Keuringsverslag van een elektrische laagspanning- en zeer lage spanningsinstallatie

NIET CONFORM

Straatnaam Drie-Gezustersstraat
Huisnummer 27
Busnummer
Postcode 3800
Gemeente Sint-Truiden
Land België

Controlebezoek van een oude huishoudelijke elektrische installatie van een wooneenheid bij verkoop op vraag van de verkoper volgens (KB 08/09/2019) - AREI Boek 1- 8.4.2. en 8.2.1. en 4.2.4.3.

1STE

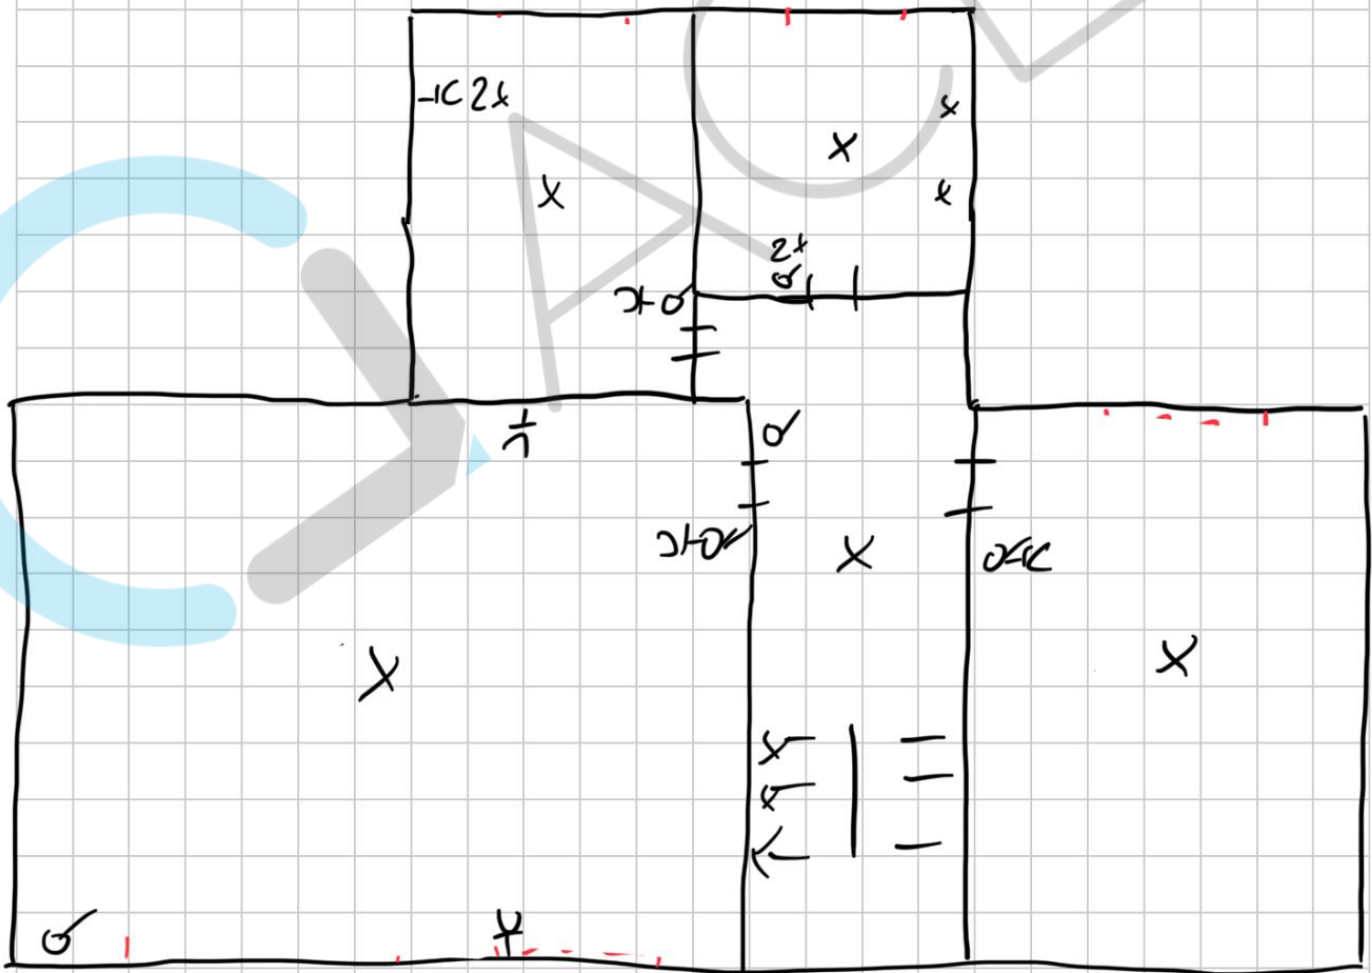
- 15.05 De deur en/of afschermplaat van het schakelbord dient (terug)geplaatst worden. Aanraking van onder spanning staande delen mogelijk. (Boek 1 Afdeling 5.1.4. en 5.3.5.1.A. en 4.2.2.3.)

- 15.09 De genaakbare, naakte onder spanning staande delen zijn onvoldoende afgeschermd. (Boek 1 Afdeling 5.1.4. en 4.2.2.3.)
- 15.10 Niet gebruikte invoeringen van het verdeelbord zijn niet correct of onvoldoende afgedicht. (Boek 1 Afdeling 5.1.4. en 4.2.2.3.)
